日光大棚温室建设项目

图纸答疑

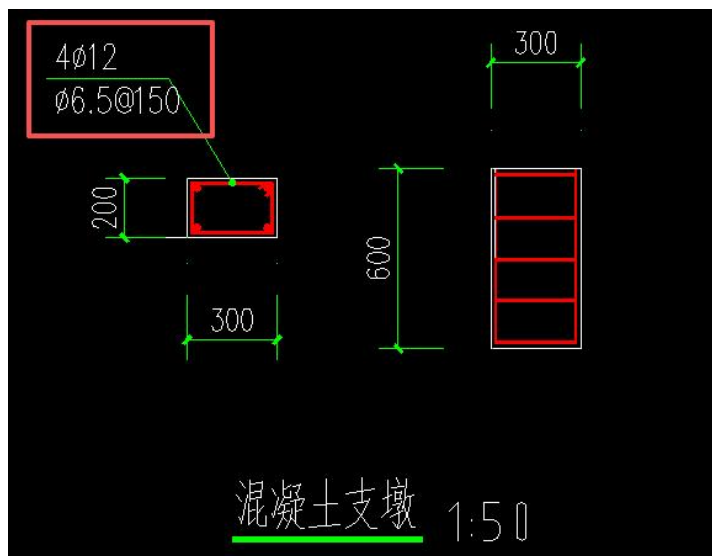
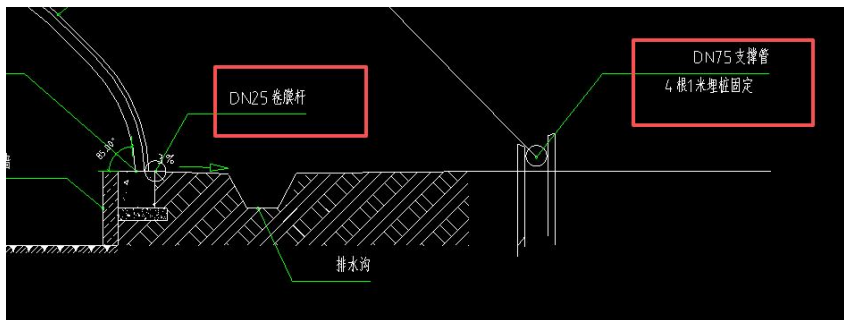
1. 混凝土支墩配筋信息存在问号，请明确钢筋配筋信息？

回复：以下图为准。

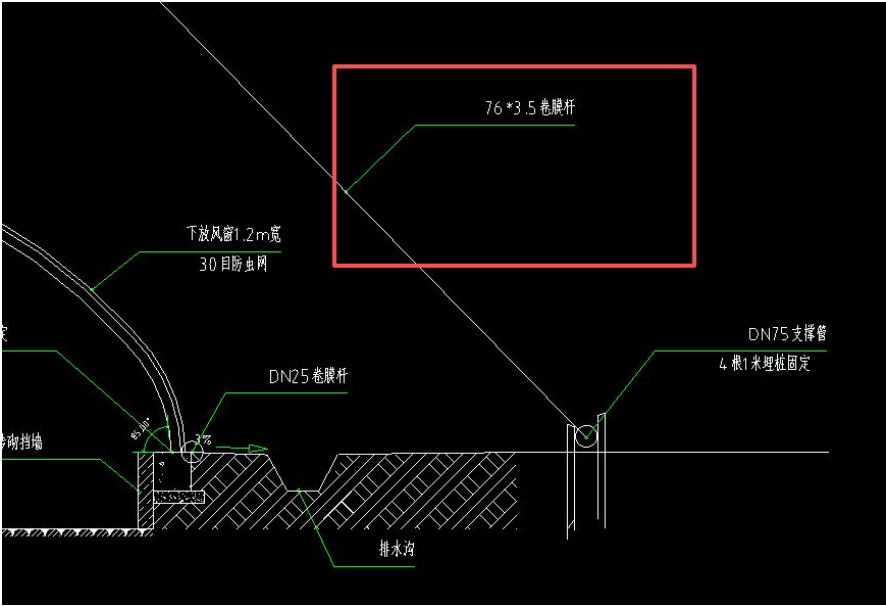
3. 图纸已设计 DN25 卷膜杆，此处又设计 76*3.5 卷膜杆，是否重复？

是否有其他用途。

回复：DN25 卷膜杆为上下通风口卷膜器配套使用的卷膜杆；DN76*3.5 为卷被机摆臂支撑杆，二者功能不同。

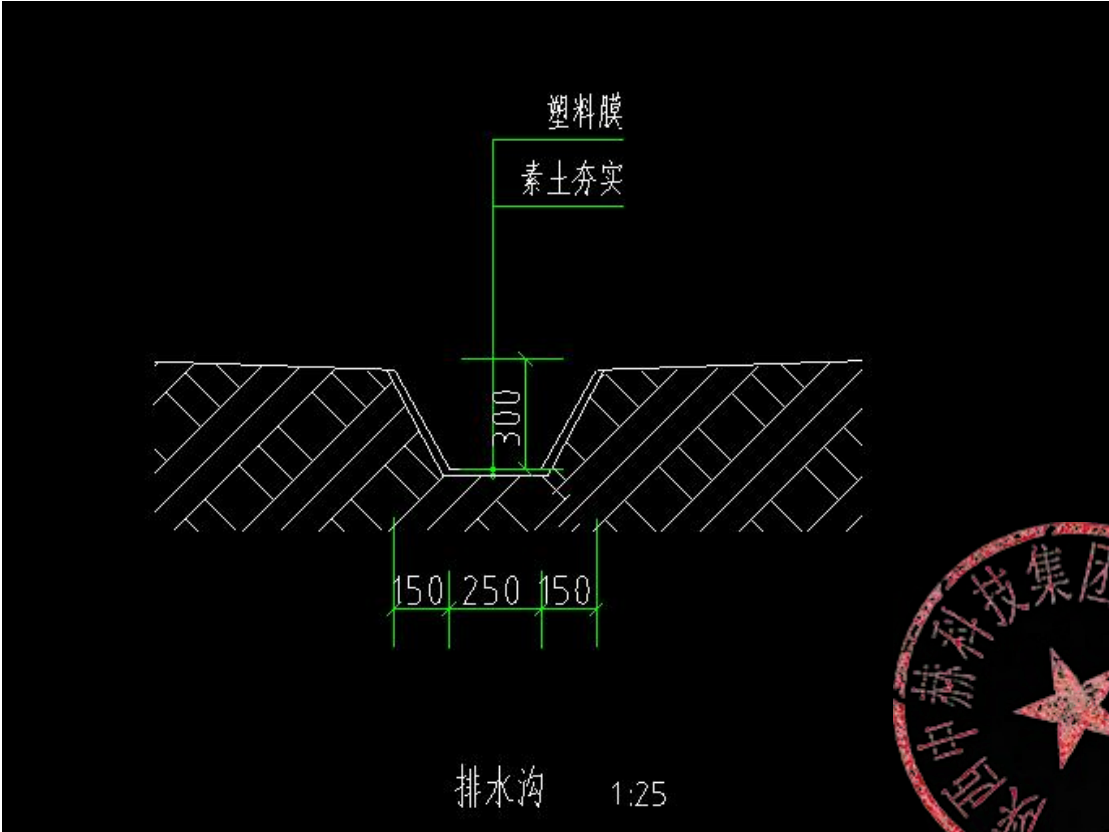
4. 地沟塑料膜规格是什么，什么塑料膜？

回复：HDPE 防渗膜 1.5mm 厚

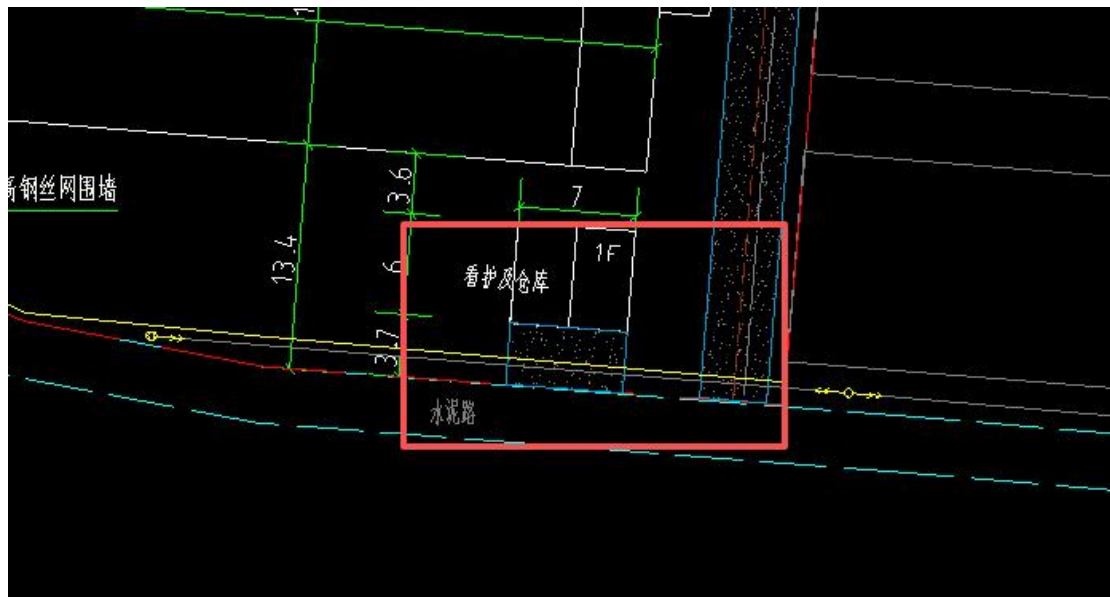
5. 总图：新建看护及仓库，无具体图纸。

回复：办公室就是看护仓库。

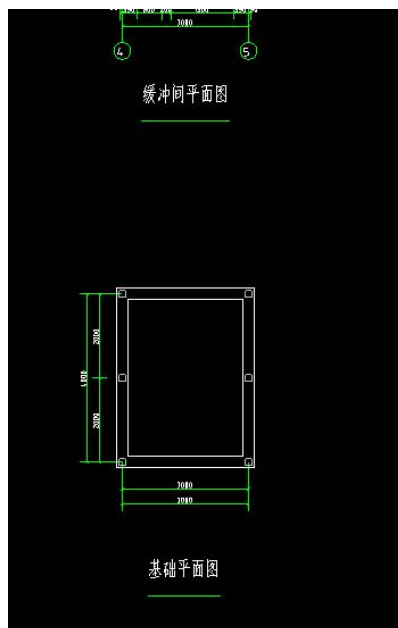
6. 缓冲间基础做法是什么？无剖面图。

回复：缓冲间基础做法：采用 C25 混凝土独立基础，尺寸为 600mm×600mm×250mm（长×宽×高），基础顶部设置地梁（宽 300x 高 250），地梁顶标高与室内地面齐平。

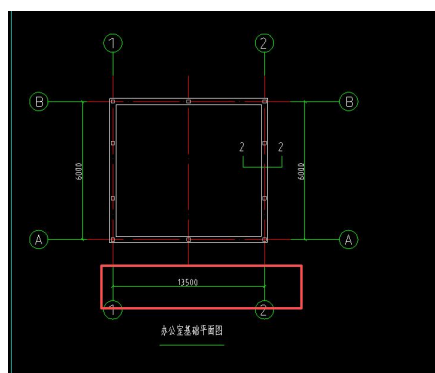
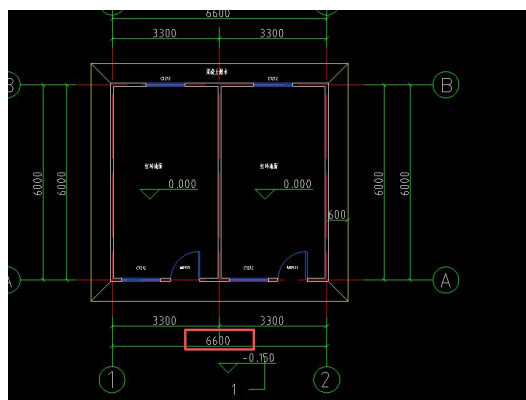
7. 缓冲间及办公室：立柱、横梁、檩条，具体部位请在图纸中标注清

楚。

回复：缓冲间及办公室构件标注：立柱采用 $80 \times 80\text{mm}$ 方钢，设置于基础四角；横梁沿墙体顶部通长布置，与立柱焊接连接；檩条为 100mm 厚夹心彩钢板檩条，间距 1000mm ，垂直于横梁安装。
